工程指示 / 要求簡箋 ENGINEER INSTRUCTIONS(E.I.)

| 工程指示編號: | EI- 6483 | 修改版本: | - |
| 工程編號: | J 856 | 工程名稱: | 天榮站 |
| 工程項目: | 玻璃幕牆窗、佛沙窗、後裝窗 窗玉角補791膠 大貨廠用 | 日期: | 12/07/2023 |

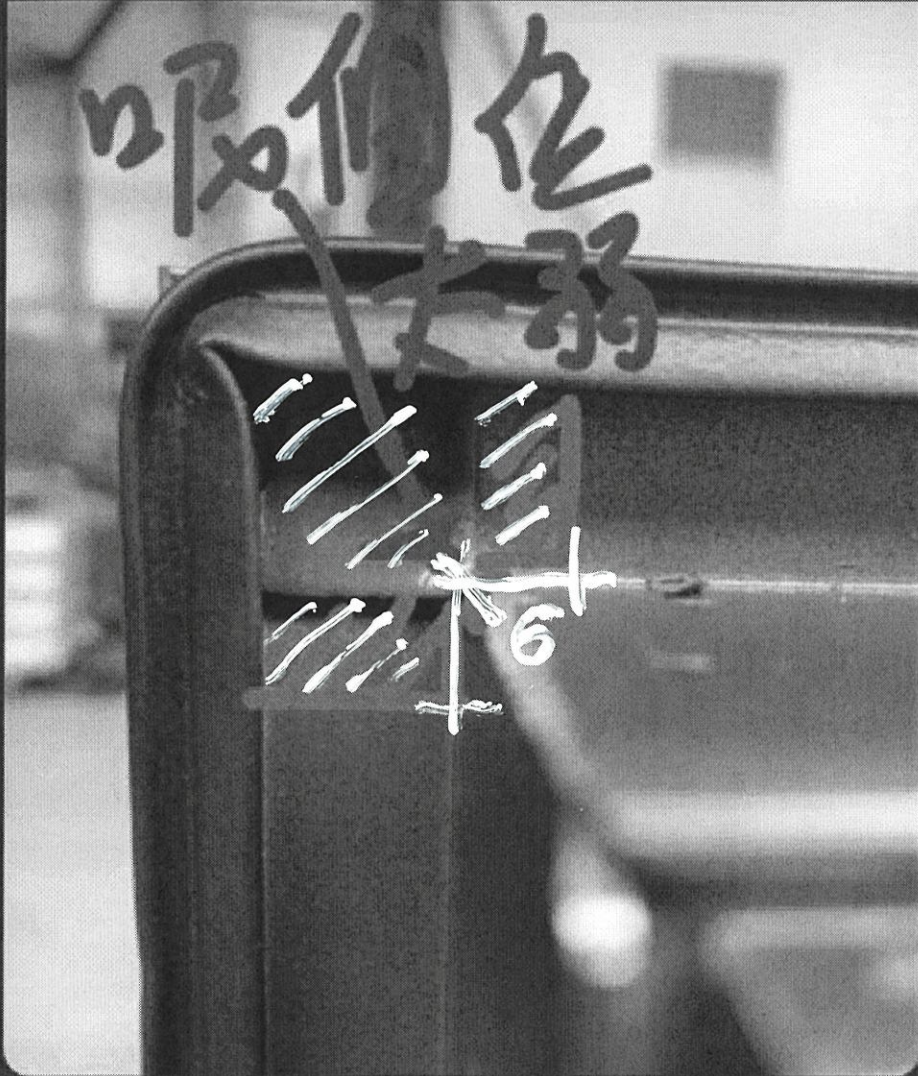
內容: 應顧問睇廠時的要求, 玻璃幕牆窗、佛沙窗、後裝窗的窗玉角需要補多些791膠, 明細做法請參閱附件

之於窗玉內趾角膠要啣翻長啲

紅色加翻

佛沙窗、後裝窗、幕牆窗的窗玉四個
角位的791需加多至少6mm，參考上
圖，斜紋代表791膠。
